Alfa Giulietta

Версия: Т.Т. 1.6 и 2.0 JTDM

ТОПЛИВНЫЙ НАСОС В ТОПЛИВНОМ БАКЕ

Двигатель не запускается – Низкая производительность двигателя –  
Загорается индикатор двигателя – Сервисное решение

Рис. 1

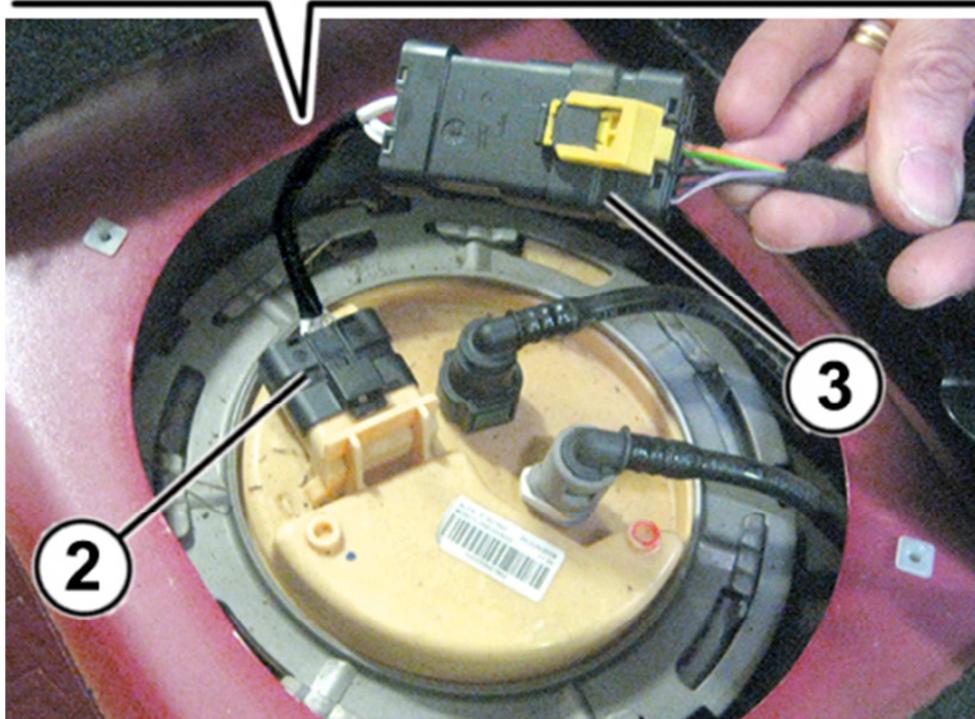
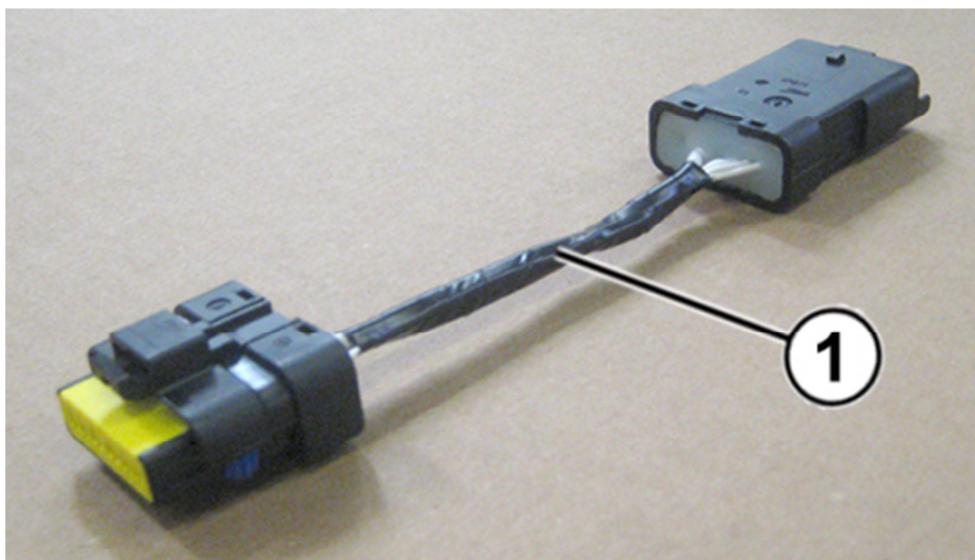
- Получить в Отделе запчастей жгут №1379922080 (1 – Рис. 1).
- Подсоединить один конец жгута к разъему на насосе (2 – Рис. 1) и другой конец – к разъему системы проводки автомобиля (3).

Рис. 2

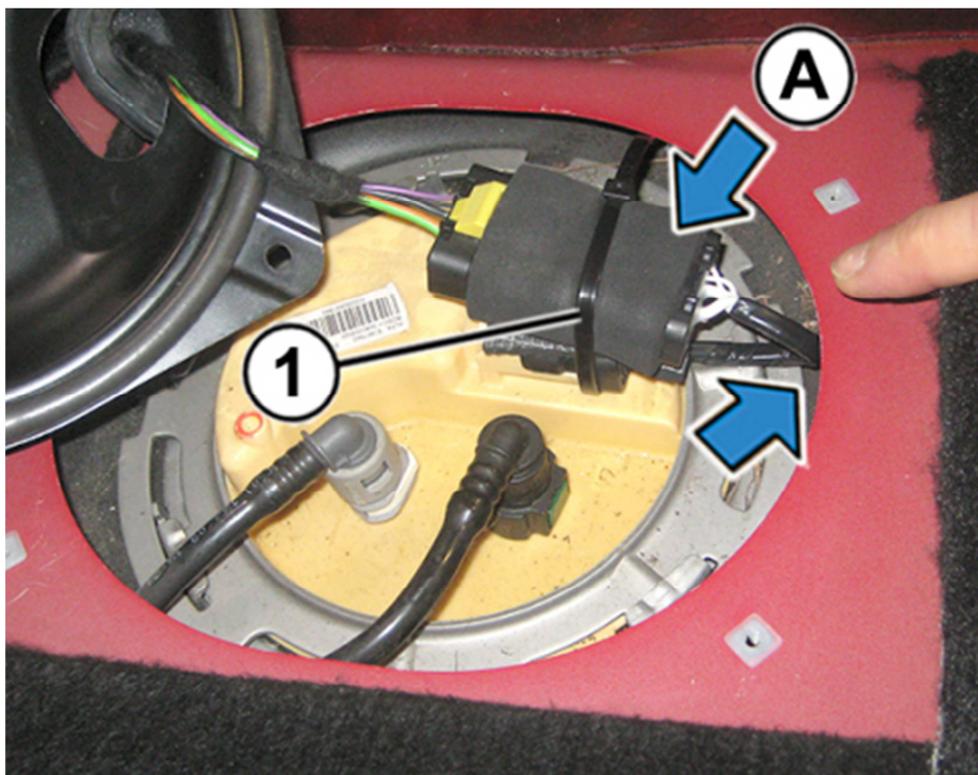
- Обмотать жгутовый разъем с разъемом проводки автомобиля (3 – Рис. 1) липкой уплотнительной лентой №1384142080 (А – Рис.2).
- С помощью стяжки №14560187 (1 – Рис. 2) зафиксировать жгут, как показано на Рис. 2.

Убедиться, что кабели жгута и проводки автомобиля расположены правильно и не мешают крышке доступа; при необходимости защитить их липкой уплотнительной лентой №1384142080.
